Make	Model	Year	Install	ECU	Lights	Locks	Trunk/Hatch	I/O Changes
<b>DL-TL6</b>					<b>Park / Auto</b>			<b>Green White/Blue</b>
Lexus	GS F-Sport PTS AT	2020	Type 2	1/DKP	Yes	Mod/DDM	Yellow (8)	X

### FTI-TLP4: Notas de instalación y configuración

**Door Lock Connections**

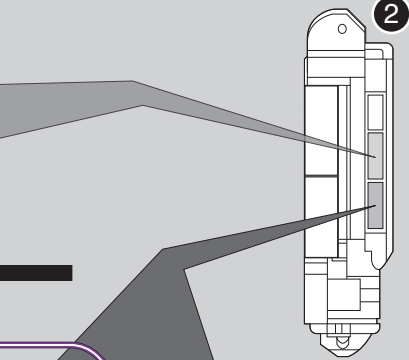
**Descripción general:** Conector de cerradura de puerta mal cableado, se requiere reparación en campo.

**Problema:** una revisión de las muestras más recientes de arneses en T FTI-TLP4 reveló un cable de salida troncal fuera de lugar en el conector de 6 pines conector de accesorios de bloqueo que requiere que el cable se reubique en la posición correcta, para garantizar un funcionamiento seguro cuando se usa. **El uso del arnés sin abordar el problema dará como resultado una falla en el control del maletero/escotilla, y es posible daño al vehículo BCM.**

**Corrección:** El cable morado/blanco del arnés en la última producción de arneses FTI-TLP4 se insertó en el posición normalmente utilizada para la conexión de alimentación de +12 V en el arnés de accesorios. Antes de completar la instalación, el instalador debe reubicar el cable morado/blanco del arnés en la posición correcta, 1 espacio hacia adentro en el conector de 6 pines, vea ilustraciones a continuación en la Fig. 2. Para reubicar la terminal, usando un pico fino o un cuchillo tipo Olfa, presione la lengüeta de bloqueo de la terminal y tire de la cable de la carcasa del conector. Una vez que la terminal ha sido removida de la carcasa, nuevamente usando el pico o cuchillo, levante la lengüeta de bloqueo aproximadamente 1/16" (1,5 mm) y vuelva a insertar el terminal en la posición correcta. Si en el examen inicial de el arnés el conector del accesorio de bloqueo se parece a la ilustración de la Fig. 2, no es necesario modificarlo, el cable está en la posición adecuada.
